Doc. No. L5-95JY256 R0

# 発電用原子炉施設に係る特定機器の 設計の型式証明申請

## 設置許可基準規則への適合性について (第16条・第29条・第30条関連)

## 4. 指摘事項(コメント)リスト (1/2)

各燃料型式のMSF-24P型1基当たりの線源強度<sup>(注1)</sup>

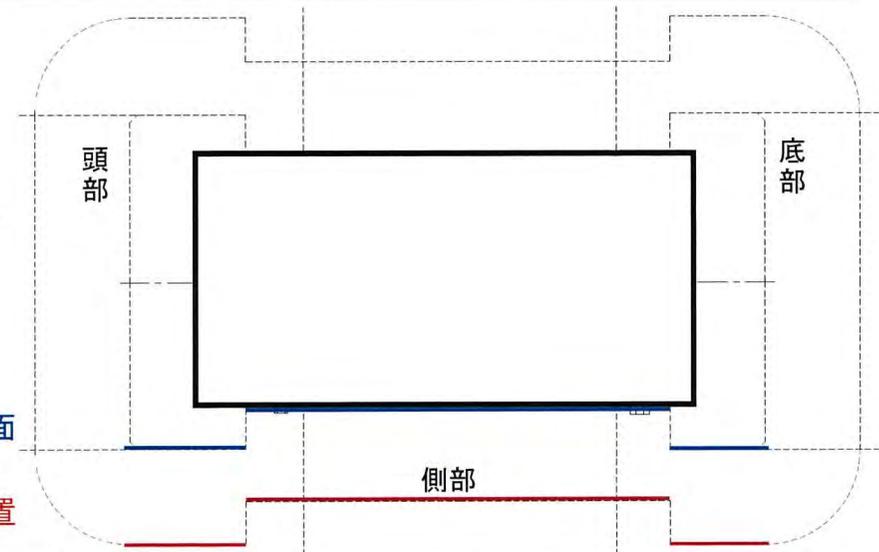
17×17燃料と15×15燃料の同一キャスクへの混載について説明すること。また、A型とB型の混載について整理して説明すること。

遮蔽評価では、燃料型式の代表性として以下を確認している。

- MSF-24P型の線量当量率結果に支配的な燃料有効部ガンマ線源強度及び中性子源強度について、A型が高いこと。
- 許認可実績のある解析コード(DOT3.5)による線量当量率評価結果について、A型収納時がB型収納時を包絡又は同等の結果となっていること。

線源強度	A型 (15年冷却)	B型 (17年冷却)
燃料有効部ガンマ線 (photons/s/基)	$1.073 \times 10^{17}$	$1.007 \times 10^{17}$
構造材放射化ガンマ線 ( <sup>60</sup> Co TBq/基) <sup>(注2)</sup>	$5.922 \times 10^2$	$6.024 \times 10^2$
燃料有効部中性子 (n/s/基) <sup>(注3)</sup>	$1.205 \times 10^{10}$	$1.120 \times 10^{10}$

線源強度	A型 (15年冷却)	B型 (17年冷却)
燃料有効部ガンマ線 (photons/s/基)	$1.062 \times 10^{17}$	$9.967 \times 10^{16}$
構造材放射化ガンマ線 ( <sup>60</sup> Co TBq/基) <sup>(注2)</sup>	$4.438 \times 10^2$	$4.984 \times 10^2$
燃料有効部中性子 (n/s/基) <sup>(注3)</sup>	$1.266 \times 10^{10}$	$1.175 \times 10^{10}$
